**Forum mondial de l'harmonisation
des Règlements concernant les véhicules****192^e session**

Accord de 1958 :**Examen de projets d'amendements à des Règlements ONU
existants, soumis par le GRSG****Proposition de complément 1 à la série 05 d'amendements
au Règlement ONU n° 46 (Systèmes de vision indirecte)****Communication du Groupe de travail des dispositions générales
de sécurité***

Le texte ci-après, adopté par le Groupe de travail des dispositions générales de sécurité (GRSG) à sa 126^e session (ECE/TRANS/WP.29/GRSG/105, par. 9), est fondé sur le document GRSG-126-25-Rev.1. Il est soumis au Forum mondial de l'harmonisation des Règlements concernant les véhicules (WP.29) et au Comité d'administration de l'Accord de 1958 (AC.1) pour examen à leurs sessions de mars 2024.

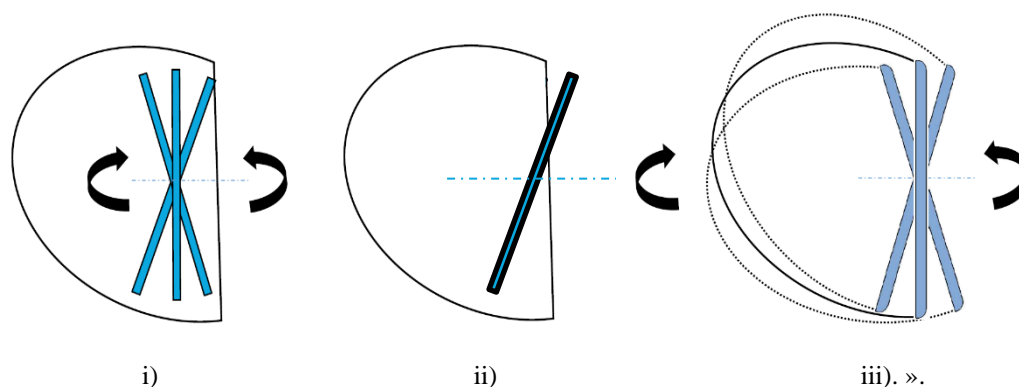
Paragraphe 6.1.1.2, lire :

« 6.1.1.2 a) Rétroviseurs/antévisseurs (classes II à VII)

Si le pourtour de la surface réfléchissante est enveloppé par un boîtier de protection, ce boîtier doit avoir sur son périmètre, en tout point et dans toute direction, un rayon de courbure “c” égal ou supérieur à 2,5 mm (fig. i) ci-dessous).

Si la surface réfléchissante déborde du boîtier de protection dans une quelconque position de réglage (fig. ii) ci-dessous), le rayon de courbure “c” du bord de la partie en saillie doit être supérieur ou égal à 2,5 mm et la surface réfléchissante doit s’effacer dans le boîtier de protection sous une force de 50 N appliquée sur le point le plus en saillie par rapport au boîtier de protection dans une direction horizontale et approximativement parallèle au plan longitudinal médian du véhicule.

Si le pourtour de la surface réfléchissante n’est pas enveloppé par un boîtier de protection, indépendamment de la position de réglage, la surface réfléchissante doit avoir sur son périmètre, en tout point et dans toute direction, un rayon de courbure “c” égal ou supérieur à 2,5 mm et cette prescription s’applique au pourtour de la partie en saillie (fig. iii) ci-dessous).

« Figure 9.1

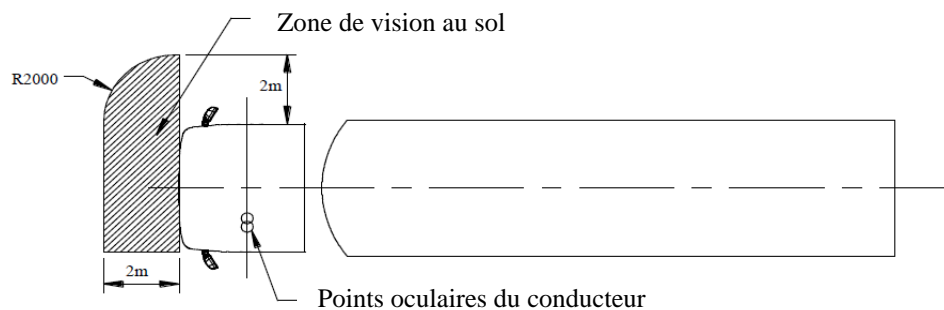
Paragraphe 15.2.4.6.1, lire :

« 15.2.4.6.1 Le champ de vision doit être tel que le conducteur puisse voir au moins une portion de route plane et horizontale délimitée, pour les véhicules à poste de conduite latéral, par :

- a) Un plan vertical transversal passant par le point avant extrême de la cabine du véhicule ;
- b) Un plan vertical transversal passant à 2 m en avant du plan défini à l'alinéa a) ;
- c) Un plan vertical longitudinal parallèle au plan vertical longitudinal médian et passant par le point latéral extrême du véhicule du côté conducteur ;
- d) Et un plan vertical longitudinal parallèle au plan vertical longitudinal médian et passant à 2 m du véhicule du côté opposé à celui du conducteur ;
- e) Le contour avant de ce champ de vision du côté opposé à celui du conducteur peut être arrondi selon un rayon de 2 m (voir fig. 9.1).

La figure 9 devient la figure 9.1 et se lit comme suit :

Champ de vision pour la classe VI dans le cas d'un véhicule à poste de conduite latéral

« Figure 9.2

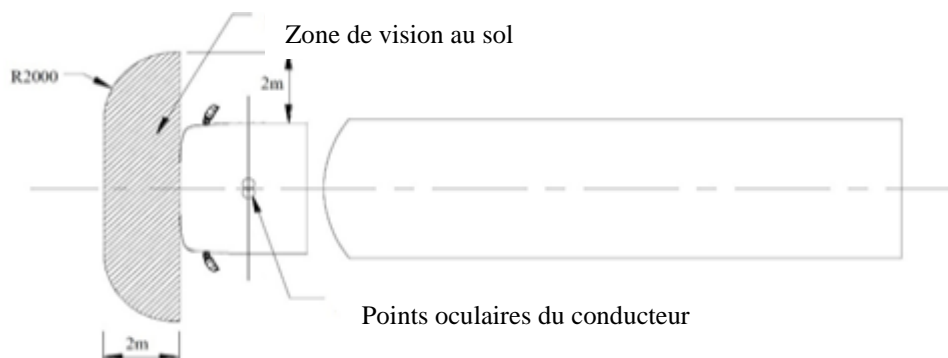
Le champ de vision doit être tel que le conducteur puisse voir au moins une portion de route plane et horizontale délimitée, pour les véhicules à poste de conduite central, par :

- f) Un plan vertical transversal passant par le point avant extrême de la cabine du véhicule ;
- g) Un plan vertical transversal passant à 2 m en avant du plan défini à l'alinéa a) ;
- h) Et un plan vertical longitudinal parallèle au plan vertical longitudinal médian et passant à 2 m du véhicule de chaque côté ;
- i) Le contour avant de ce champ de vision sur les deux côtés peut être arrondi selon un rayon de 2 m (voir fig. 9.2).

Ajouter la nouvelle figure 9.2, comme suit :

Champ de vision pour la classe VI dans le cas d'un véhicule à poste de conduite central

« Figure 1

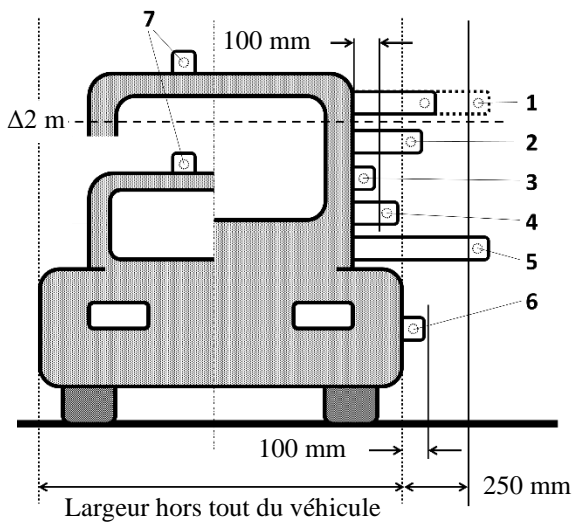
Annexe 9, lire :

- ESSAI DE CHOC AU PENDULE
- Système de vision indirecte (CLASSES II à VII)
- 1 PAS D'ESSAI (15.2.2.6)
 - 2 OBLIGATOIRE
 - 3 PAS D'ESSAI (6.3.2 b))
 - 4 PAS D'ESSAI (6.3.2 a))
 - 5 non autorisé (15.2.2.6)
 - 6 PAS D'ESSAI (6.3.2 b))
- Caméra de CLASSE I (CMS)
- 7 PAS D'ESSAI (6.3.2 b))
